## PROPUESTA DE MODIFICACIÓN DE LA

NAP 2-3-0.0

# OBRAS COMPLEMENTARIAS DE LA PLATAFORMA

Grupo de trabajo GT-100  
Fecha: 10 de noviembre de 2022

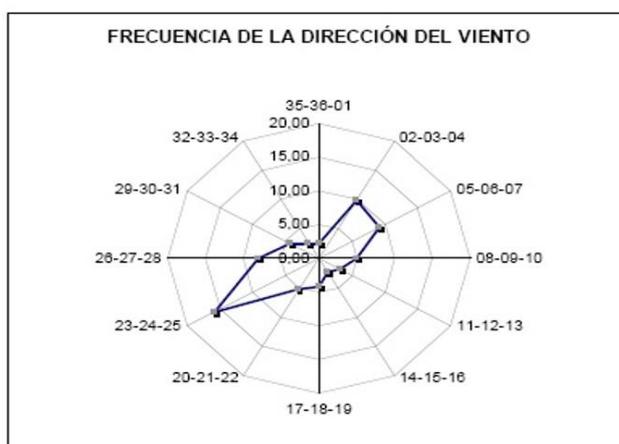
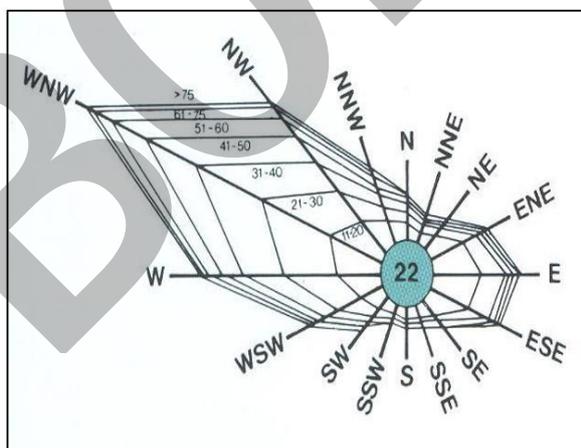
*El cerramiento anti-vuelco está enfocado para resolver la problemática principal de doblado del cerramiento en zonas rurales en la red ferroviaria por la acción conjunta del viento y la acumulación de plantas rodadoras. Dicho cerramiento se instalará exclusivamente en el lado de la vía donde se prevea la acumulación de vegetación y se realicen las tareas de mantenimiento para la retirada de la misma.*

*Tendrá la suficiente rigidez estructural para soportar la acometida del viento en acción combinada con la acumulación de estas plantas.*

- *Estará constituido por un soporte vertical de perfil tipo "H" (a determinar con cálculo estructural en proyecto, por ejemplo, HEA100) interpuesto cada 3 m con un ángulo aproximado de 70° y 87° respecto a la vertical, en la dirección y sentido del viento predominante. La cimentación se basará en dados de hormigón en masa a determinar según las condiciones del terreno, donde estarán empotrados los perfiles 80 cm de profundidad.*

- *Cada 9 m de cerramiento (3 postes) se emplazarán soportes de refuerzo del mismo tipo de perfil utilizado con un ángulo de 45° y 55° respecto de la horizontal, con cimentaciones empotradas 60 cm de profundidad. Se unen a los perfiles verticales a una altura de 1/3 desde la parte superior de éste.*

- *La malla del cerramiento estará formada por una retícula de barras corrugadas de diámetro 8 mm de 150 x 150 mm, de tal forma que permitirá el paso del viento con reducido efecto sobre el mismo y facilitando la adherencia de las plantas rodadoras y su movilidad.*

### 2.3.-MODIFICACIÓN 3. PLANO 4. VALLADO ANTI-VUELCO

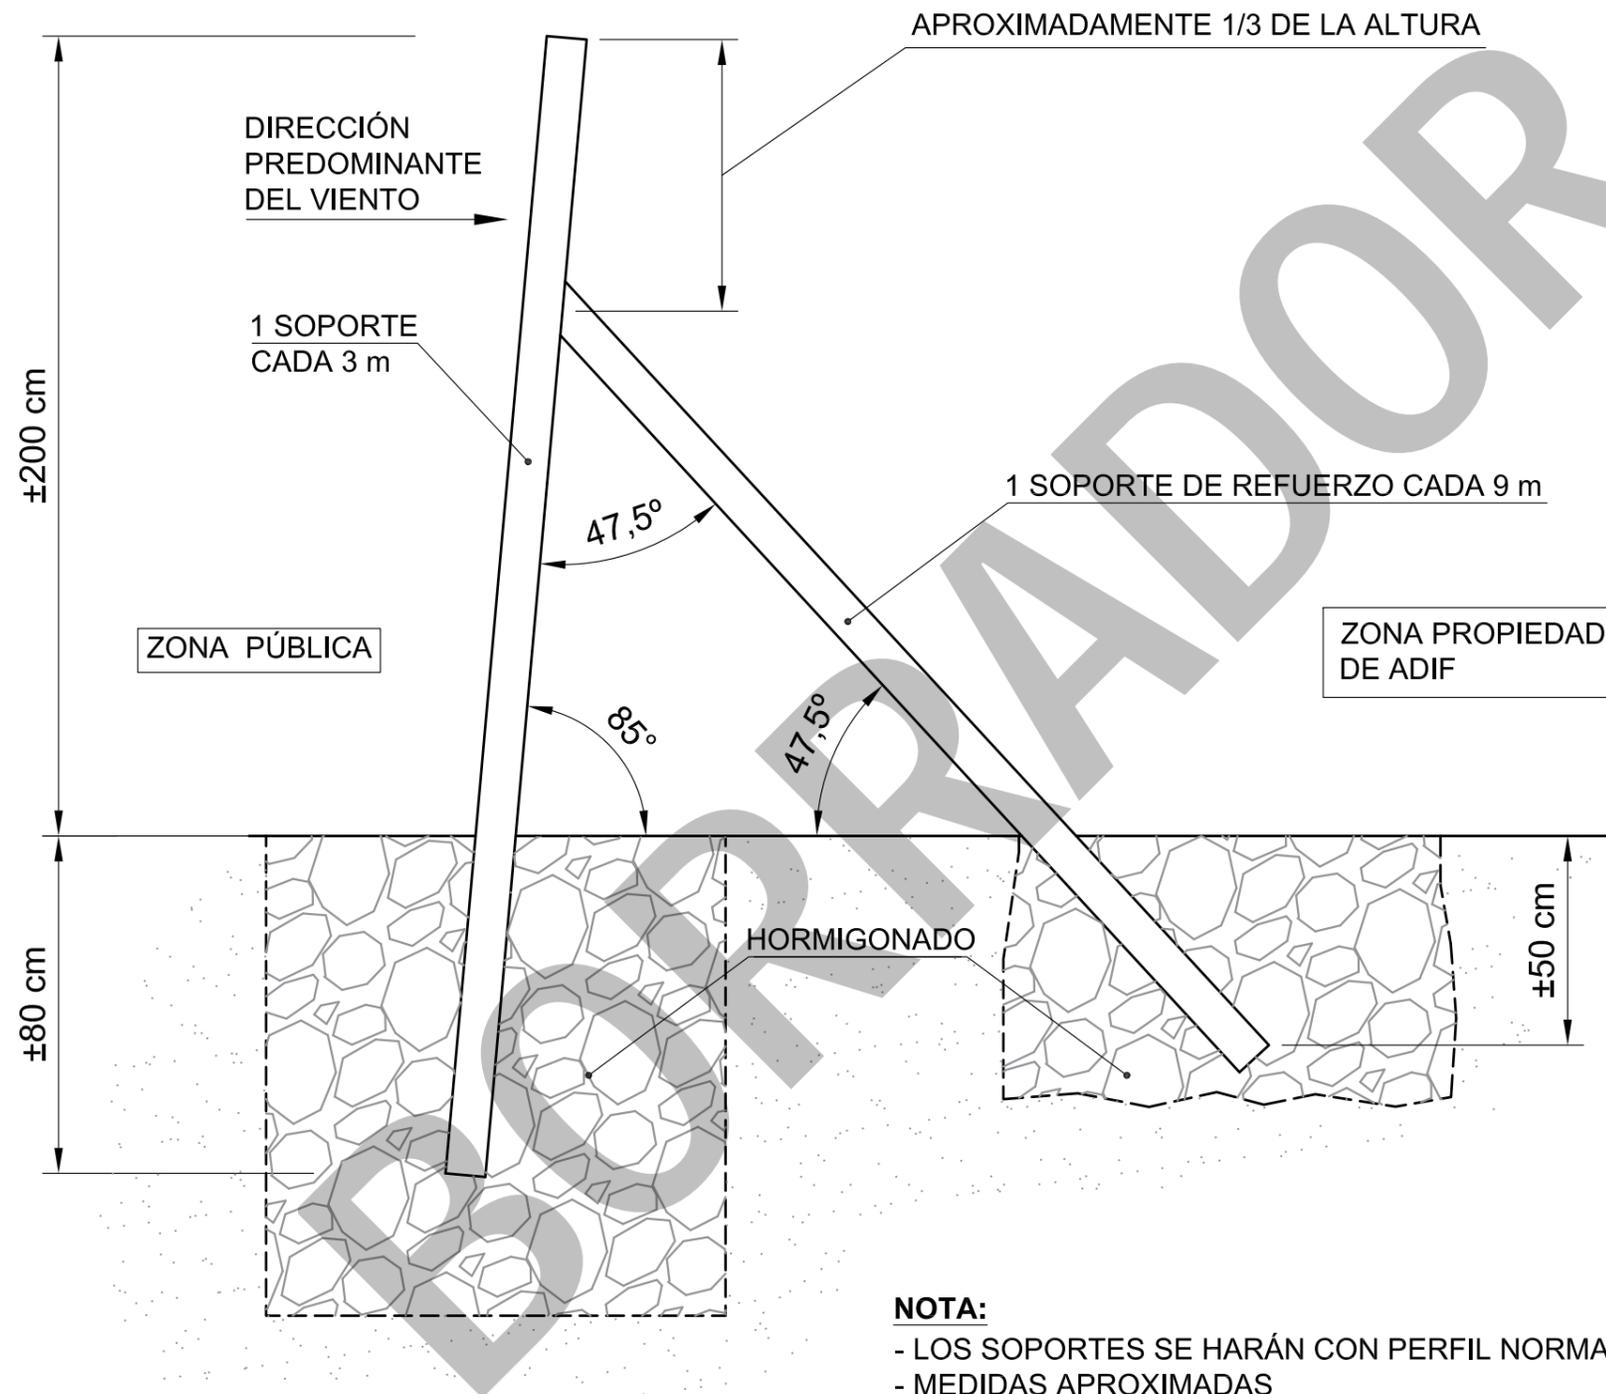
Texto propuesto: Nuevo plano 4.

Según el plano 4, la composición del cerramiento anti-vuelco será la siguiente:
